ACLARACIÓN No. 1

LPN No. 01-2017-SEAPI-UNAH

“CONSTRUCCIÓN DE EDIFICIO DE AULAS No 1 Y EDIFICIO ADMINISTRATIVO, CURNO”

ACLARACIÓN No. 2

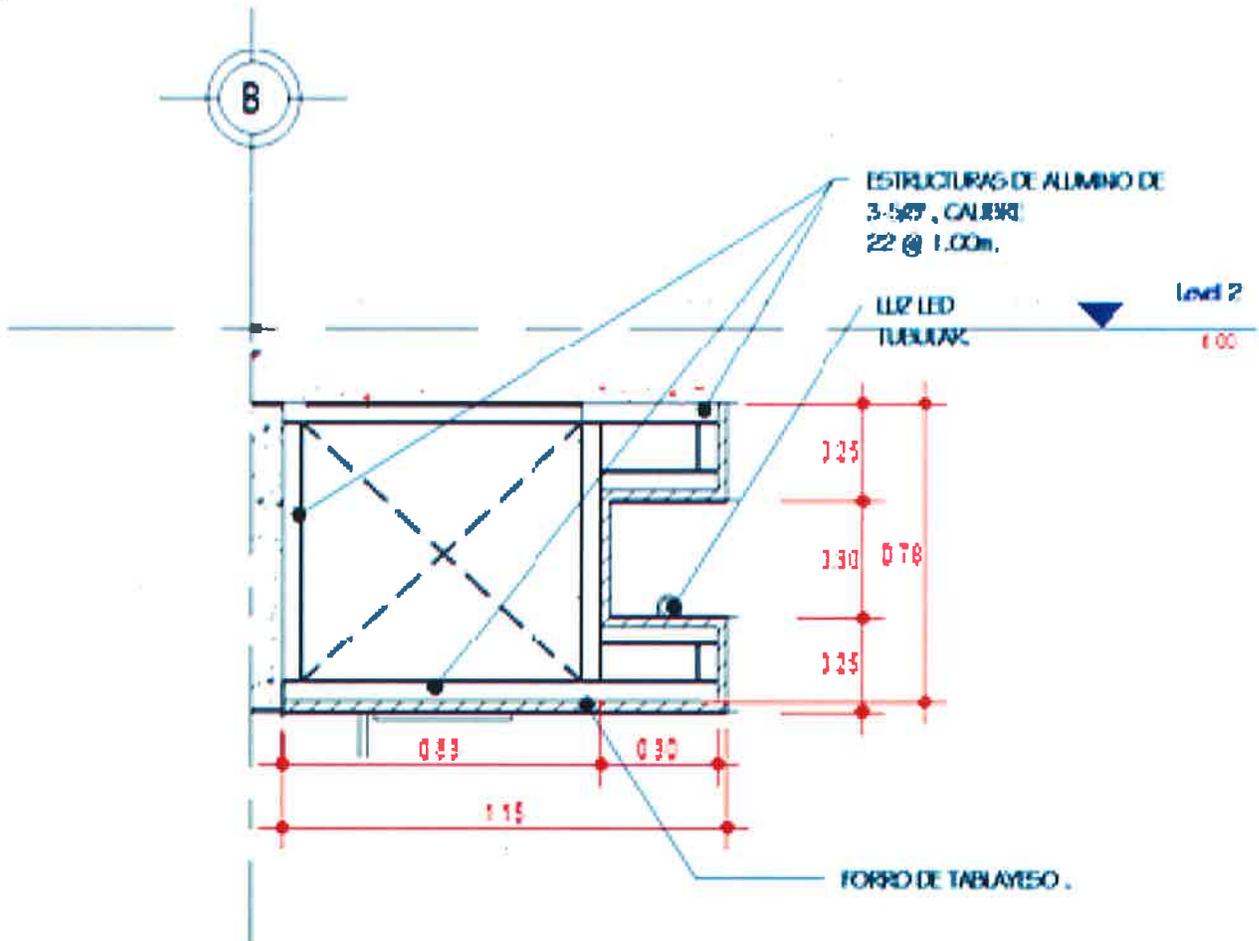
Detallar cajillo de tabla yeso de ítem 21.01 del Edificio de Aulas, ya que en el plano A-18 no se encuentra detallado el dibujo.

R. Se adjunta detalle de cajillo en Edificio de Aulas.
